ODGOVORI NA PITANJA IZ JAVNE NABAVE

DOGRADNJA POSTOJEĆE ZGRADE OSNOVNE ŠKOLE U STRAHONINCU ZA POTREBE JEDNOSMJENSKE NASTAVE

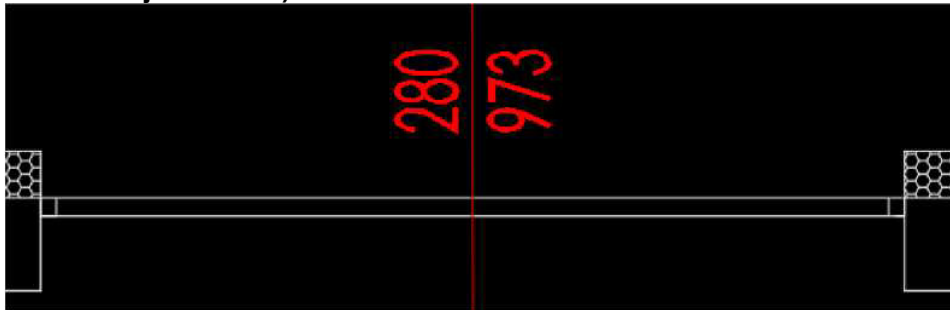
1. Pitanje: Poštovani, u objavljenim shemama fasadne stijene 2.12, 2.13, 2.14, 2.15, 2.16 i 2.17 nisu dovoljno opisane. U projektu nema niti presjeka gdje se obično vidi kako je predviđeno montaža na objekt/konstrukciju. Molimo da navedeno korigirate zbog točnije izrade ponude.

Stavka 2.12 se montira na u liniji nosive konstrukcije (vanjski rub konstrukcije - betona)

Stavka 2.13 i 2.14 se montira na u liniji završne fasade (vanjski rub fasade)

**Stavka 2.15, 2.16 i 2.17 se montira u vanjskoj liniji čelične konstrukcije
spojnog hodnika**
Kontaktirati nas možete na: m.
